Dodatečné informace č. 5

Název veřejné zakázky: **Volný čas pro Kroměříž**
Druh veřejné zakázky: veřejná zakázka na stavební práce
Druh zadávacího řízení: otevřené řízení
Hlavní kód CPV: 45220000-5

Pol. 196 – označení I/2

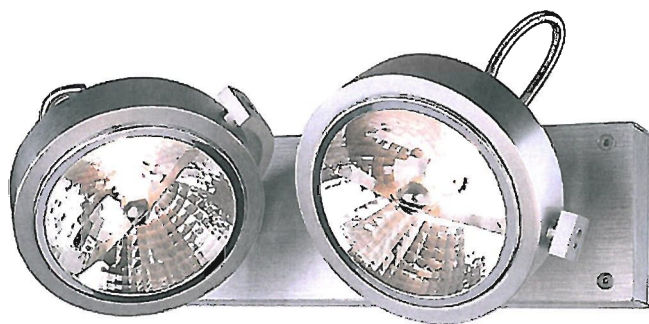
- Svítidla v souboru SO 05.4g Silnoproudá elektrotechnika. položky 195 až 201 soupisu prací, jsou atypická, neznámá a nelze je korektně ocenit, protože nevíme, pro jaká se architekti rozhodnou. V legendě (v. č. D.1.4g-0512) je u těchto svítidel napsáno, že jsou součástí řešení interiéru. Tyto položky soupisu prací nejsou popsány jednoznačně a v podrobnostech, takže není možné jejich správné ocenění. Pro transparentní ocenění navrhneme stanovit pevnou částku, která bude pro všechny uchazeče závazná.

Zadavatelem nestanoví závaznou pevnou částku pro ocenění svítidel. Uvádíme zde proto přesňující informace včetně informativních obrázků k jednotlivým typům interiérových svítidel:

Průměr: 80 cm

Délka kabelu: 180 cm

Stropní krytka/ Svorky: polypropylenový plast

Noha: ocel, poniklováno

Stínidlo: polyethylenový plast

Rameno: Nerezavějící ocel
